改善箇所説明図

改善措置の内容

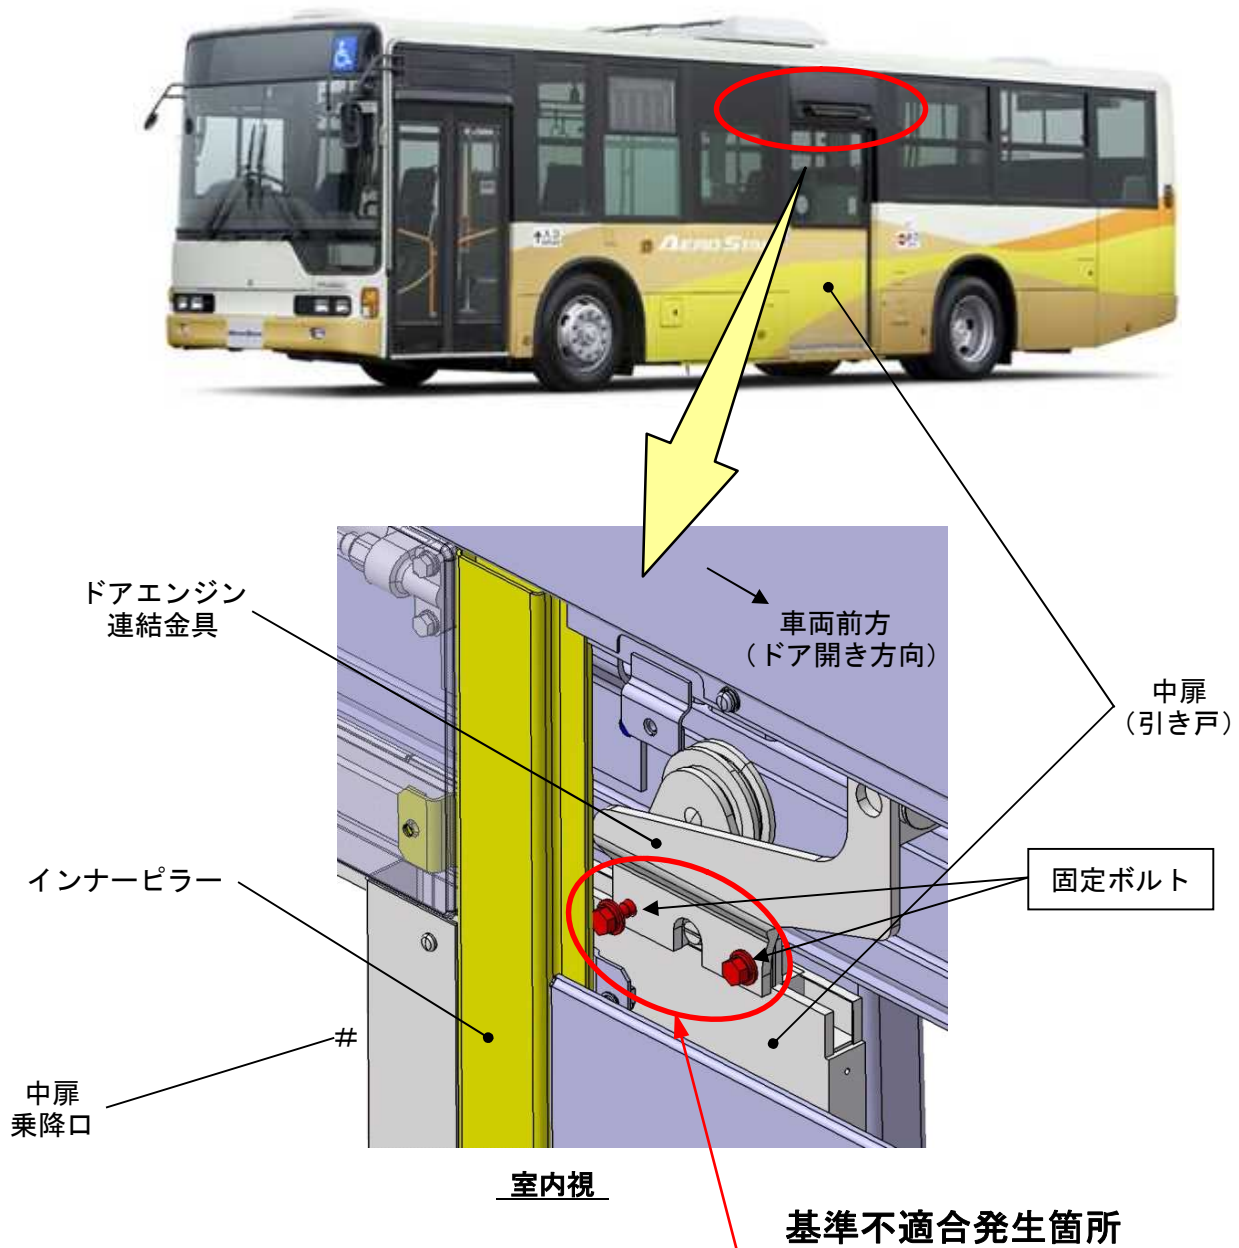
大中型路線バスの中扉（引き戸）において、ドアエンジン連結金具を固定するボルトの締め付け力が不適切なため、当該ボルトが緩んで抜け出すものがある。そのため、そのままの状態で使用を続けると、抜け出したボルトがインナーピラーと干渉し、中扉の確実な開閉が出来なくなるおそれがある。

全車両、ドアエンジン連結金具の固定ボルトを対策品と交換する。また、当該ボルトに緩みが認められた場合は、ドアエンジン連結金具とドアエンジンの芯出し調整を実施する。

注： は交換部品を示す。
